ПАСПОРТ ДОСТУПНОСТИ № 1
объекта социальной инфраструктуры (ОСИ)
Учебный корпус ГАУ ДПО ПК ИРО

Адрес местонахождения объекта:
690003, г. Владивосток, ул. Станюковича, д. 28

**АКТ ОБСЛЕДОВАНИЯ
объекта социальной инфраструктуры
К ПАСПОРТУ ДОСТУПНОСТИ ОСИ № 1**

Фото 3.12 Межэтажная лестница

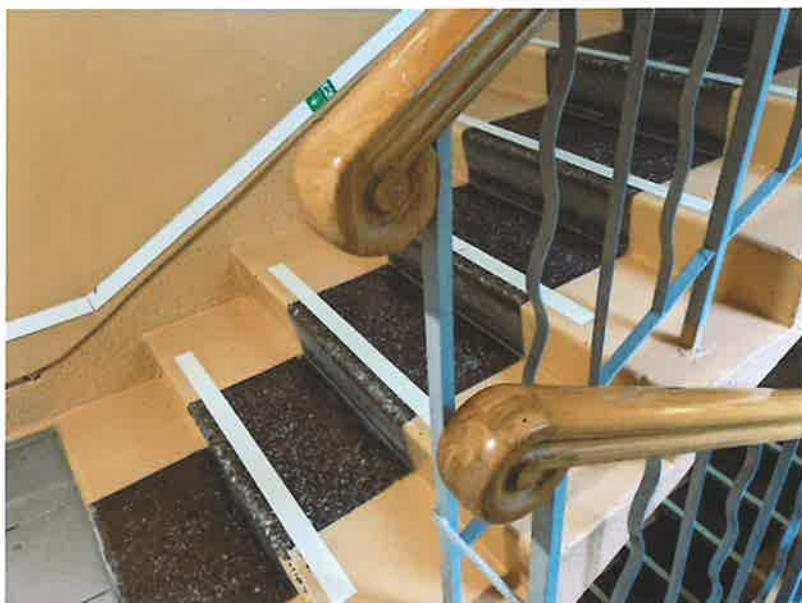
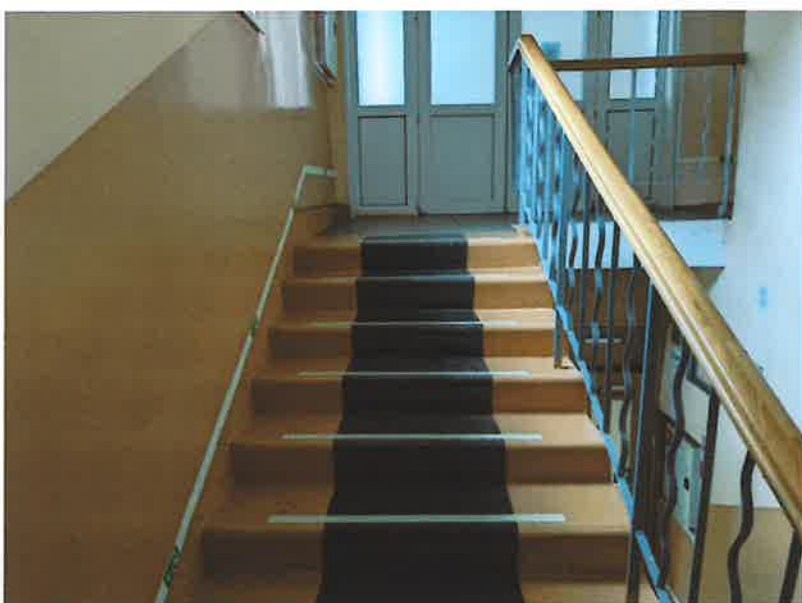
3.2	Лестница (внутри здания)	есть	3.8-3.14	6.2.3, п. 4.3.2 ГОСТ Р 52875-2018	Перед подъемами и спусками на межэтажные лестницы отсутствуют предупреждающие тактильно-контрастные напольные указатели.	С	Обустроить за 0,3 м до краев верхней ступени верхнего марша и нижней ступени нижнего марша как минимум одной из межэтажных лестниц предупреждающие тактильно-контрастные напольные указатели глубиной 0,5-0,6 м с высотой рифов 0,04 м и рифлением в виде конусов, расположенных в линейном порядке.	Текущий ремонт

6.2.8	Краевые ступени лестничных маршей межэтажных лестниц не обозначены контрастно.	С	Обозначить проступи краевых ступеней лестничных маршей межэтажных лестниц по всей ширине ступеней одной или несколькими противоскользящим и полосами, контрастными с поверхностью ступеней, общей шириной 0,08-0,1 м.	Текущий ремонт

6.2.11	У нижних маршей межэтажных лестниц отсутствуют поручни, Поручни расположены на высоте более 0,9 м (0,94-0,98 м), поручни ограждений с внутренней стороны лестниц не являются непрерывными по всей их высоте.	С,О	Обустроить как минимум у одной из межэтажных лестниц с внутренней стороны маршей непрерывные по всей высоте поручни, расположенные на высоте 0,9 м.	Текущий ремонт
